# **PARC EOLIEN DES PORTES DU NIVERNAIS**

DEMANDE D'AUTORISATION UNIQUE

## **MEMOIRE EN REPONSE DE L'AVIS de la AUTORITE ENVIRONNEMENTALE**

Société Parc Eolien Nordex LV S.A.S.

Les cartes suivantes représentent les 4 variantes étudiées sur la carte des servitudes, comme recommandé par la MRAe.

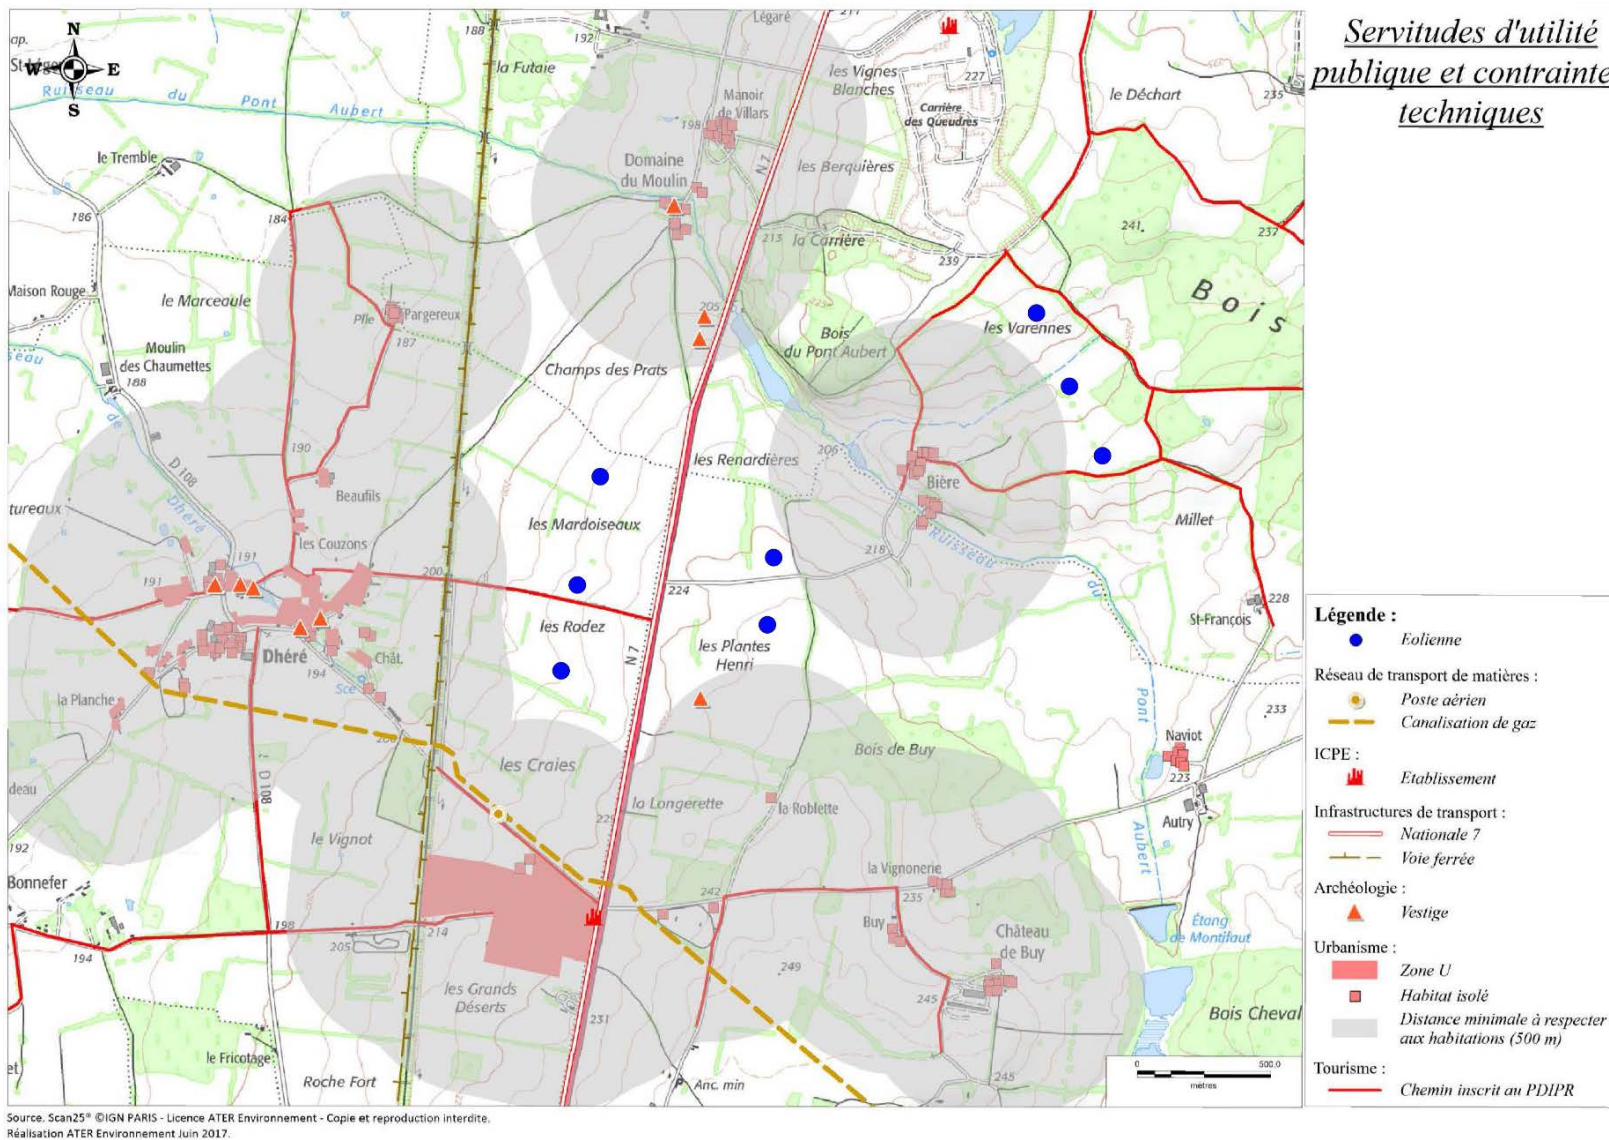
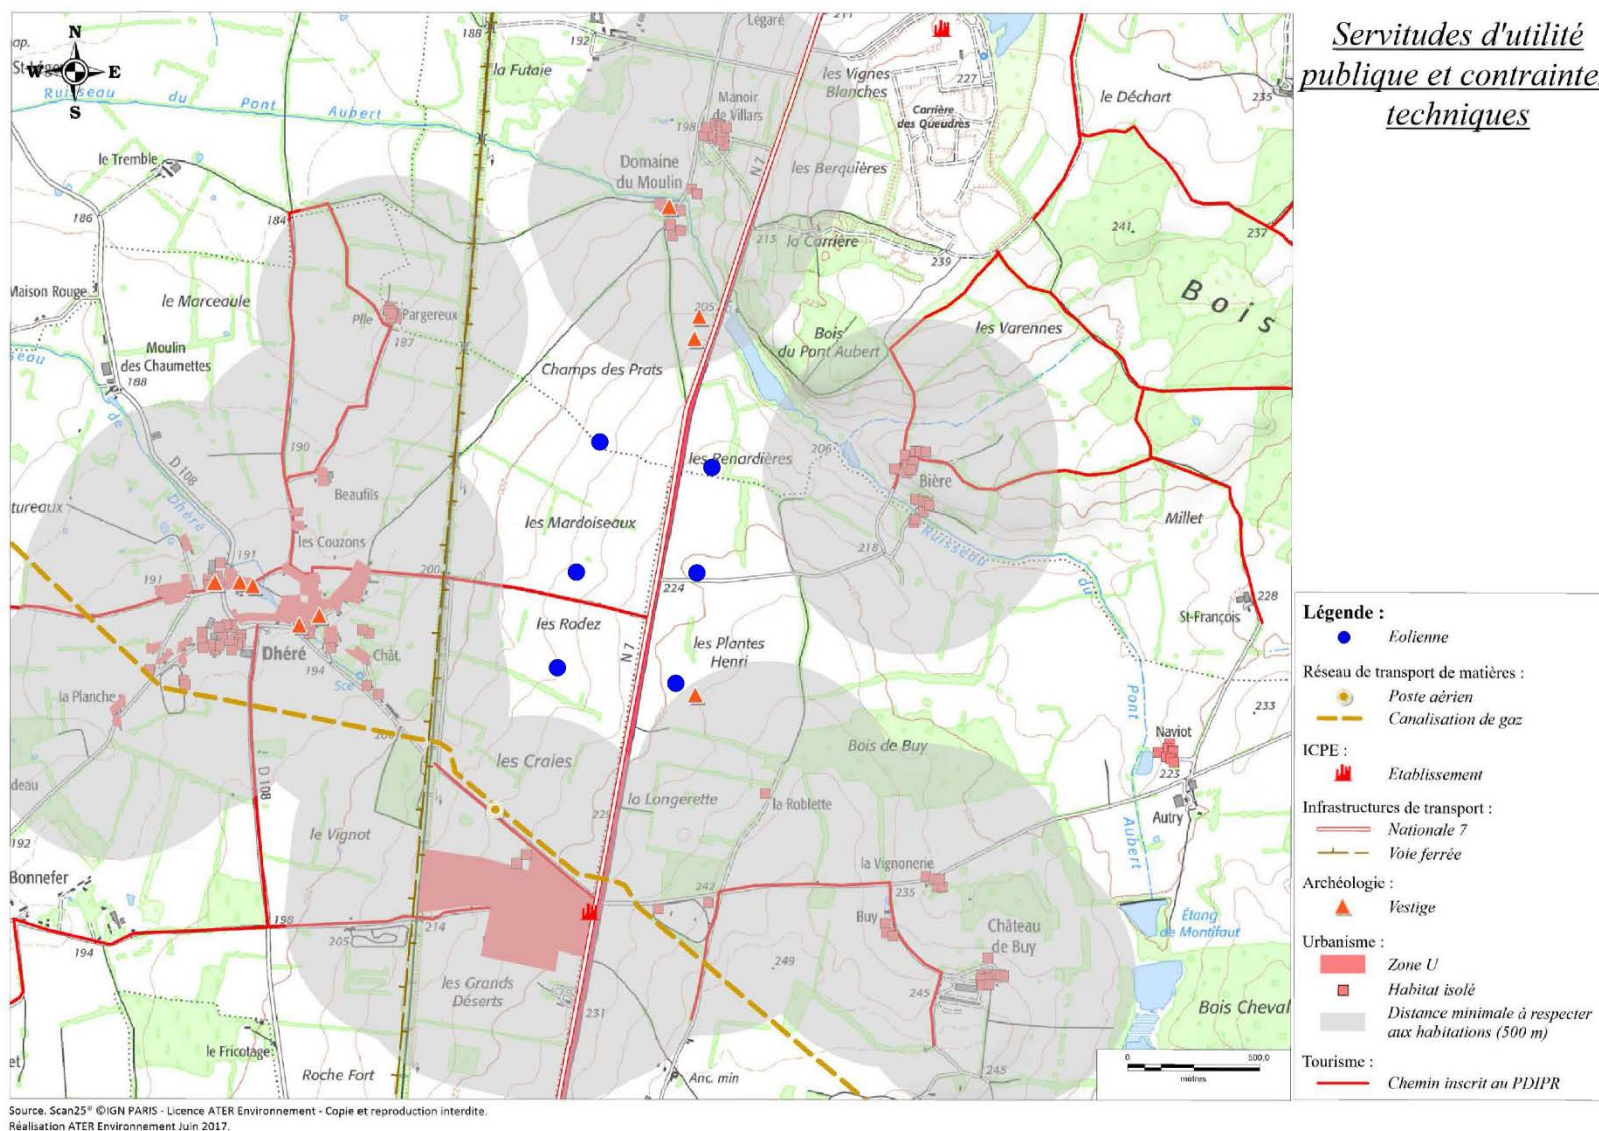
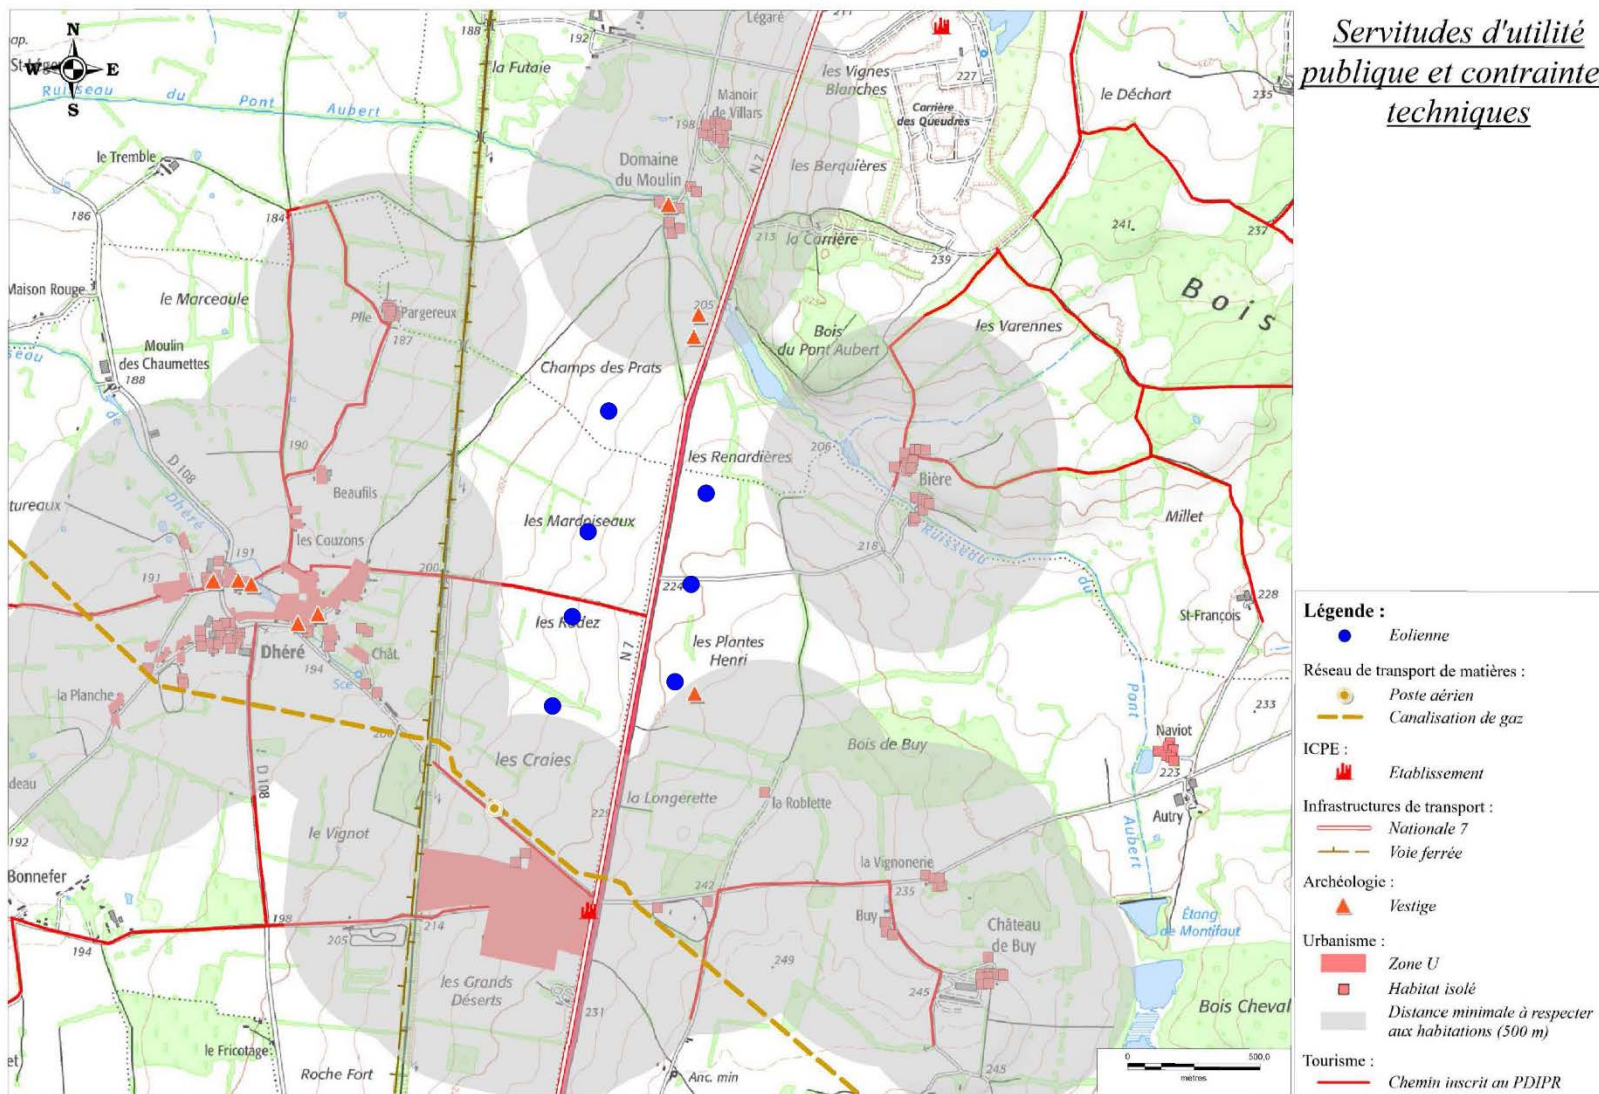
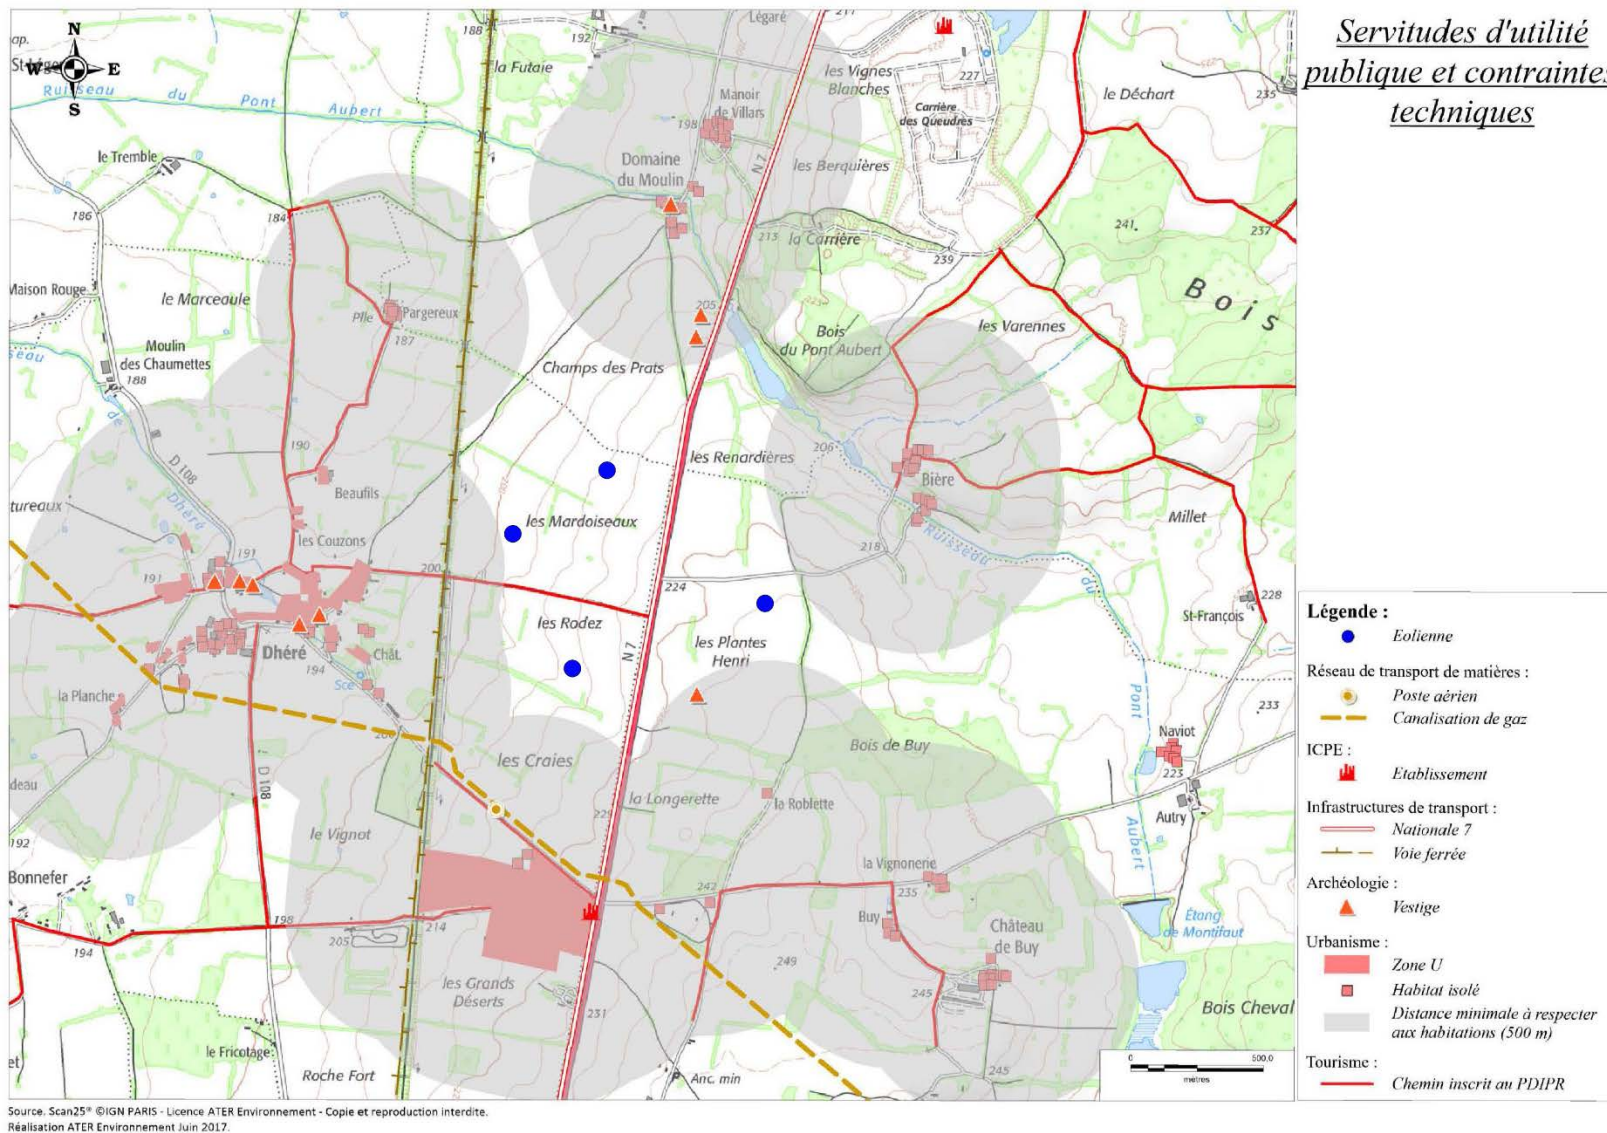
La méthode pour justifier l'implantation des éoliennes fait preuve de logique, mais les outils graphiques employés ne sont pas suffisants pour montrer la pertinence du choix. Il serait utile de reprendre sur la carte des servitudes, les 4 scénarios d'implantation et de faire le même travail avec une carte représentant l'ensemble des enjeux écologiques (station d'espèce végétale patrimoniale, habitats naturels remarquables, amphibiens et oiseaux protégés, aires de repos et de gagnage...). Enfin, au regard du paysage et du cadre de vie, il serait nécessaire d'expliquer le choix des points de vue (comparaison des cartes de zones d'influences visuelles, cartes des monuments historiques avec coupes topographiques pour montrer les plus impactés) et produire des photomontages de meilleure qualité (les éoliennes sont invisibles sur les pages 170 et 171).

- **Précisions sur les raisons du choix de l'implantation au regard des servitudes**

On peut y constater que chacune des variantes respectent les principales contraintes techniques identifiées sur la zone de projet : éloignement des habitations de plus de 500m et éloignement des infrastructures (RN7 en particulier).
